改善箇所説明図

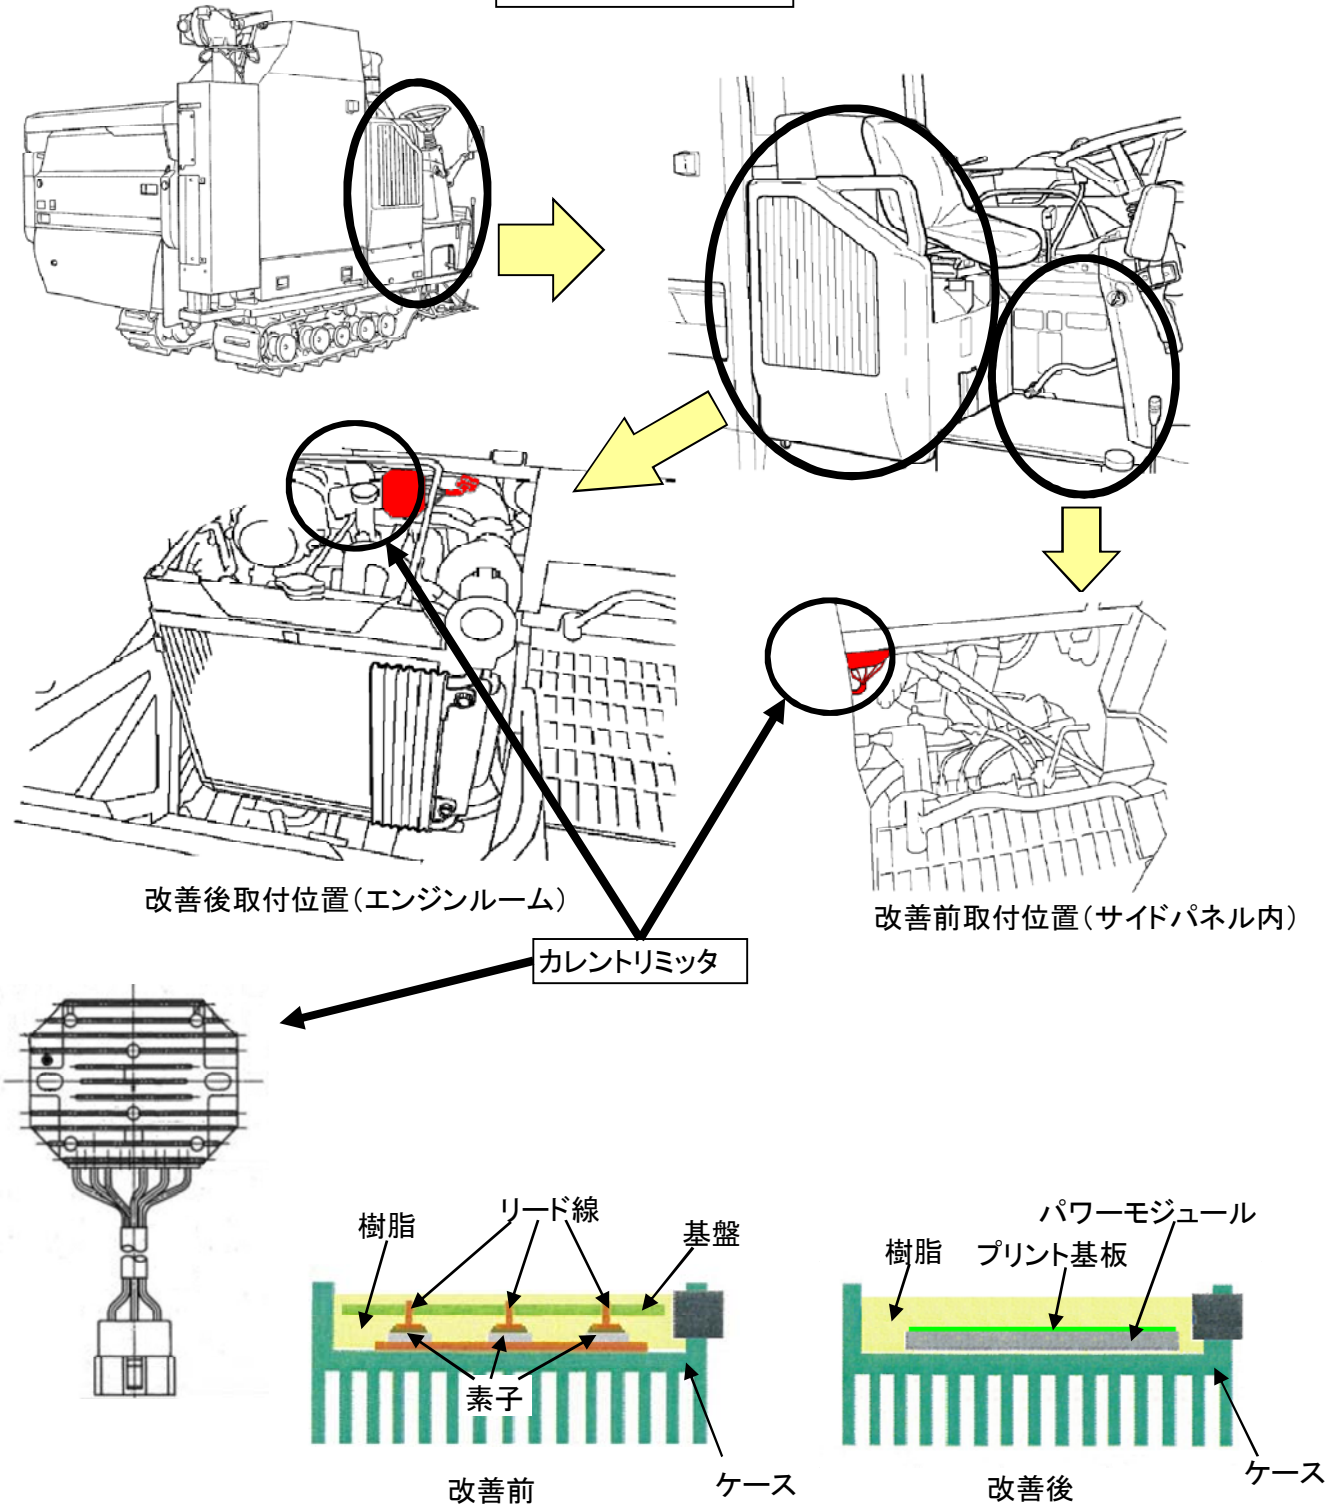
不具合発生箇所

充電装置において、カレントリミッタ(整流器)の樹脂に硬化剤の割合が少ないものがあるため、温度上昇時に当該樹脂が過大に膨張し、内部のリード線が断線するものがある。そのため、リード線と素子の間で火花が発生し、最悪の場合、発火するおそれがある。

改善内容

全車両、カレントリミッタを対策品と交換するとともに、取り付け位置を変更する。

交換部品を示す。

識別

カレントリミッタ取り付け位置の違いにより識別。
